*Dotyczy: postępowania o udzielenie zamówienia objętego ustawą Prawo zamówień publicznych w trybie przetargu nieograniczonego pn.: **Dostawa zespołów i elementów wykonawczych i sterujących hydrauliki sterowniczej do sekcji obudów zmechanizowanych dla Polskiej Grupy Górniczej S.A. Oddział KWK RUDA Ruch Bielszowice - nr grupy 295-15.***

Nr postępowania: 462401042

Działając w oparciu o art. 135 ust. 2, 6 oraz art. 137 ust. 1 ustawy Prawo zamówień publicznych Zamawiający udziela odpowiedzi na zapytania Wykonawców oraz dokonuje modyfikacji treści Specyfikacji Warunków Zamówienia, zgodnie z poniższym.

Zadanie nr 11

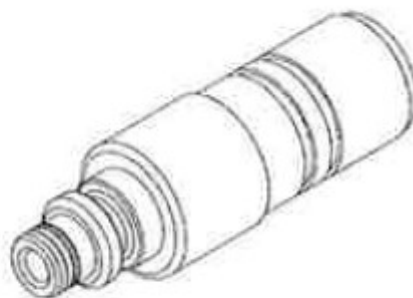
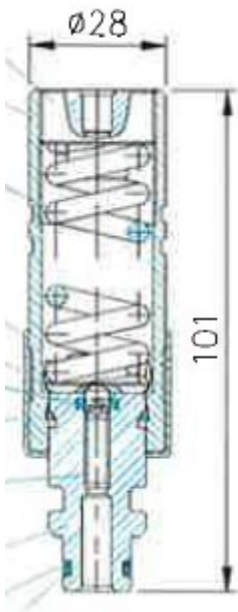
Załącznik nr 1 do SWZ, pkt. A, tabela pkt. 11 Zamawiający napisał:

Nr zadania	Indeks	Nazwa lub oznaczenie części	Numer rysunku dokumentacji, norma lub nr katalogowy	Ilość sztuk ogółem
11	3857590431	ZAWÓR PRZELEWOWY DN10 przyłączy DN12, wydajność nie mniejsza niż 60l/min przy ciśnieniu 1,2pr oraz nie mniejsza niż 90l/min przy ciśnieniu 1,5pr – stal nierdzewna Kat Ib wg PN-EN 1804-3 ciśnienie robocze: 150 szt. 38MPa, 150 szt. 42 MPa, 200 szt. 33MPa	0501.0300.0002	500

Czy zaoferowanie w ww. pozycji zaworu o parametrach zmierzonego natężenia przepływu dla 1,2pr 80l/min, oraz dla 1,5pr 178l/min, spełni wymagania Zamawiającego?

Odpowiedź:

Zamawiający dopuszcza składanie ofert równoważnych i dokona oceny ofert po ich otwarciu. Zamawiający opisał warunki równoważności w Załączniku nr 1 do SWZ Część B ust. 9.
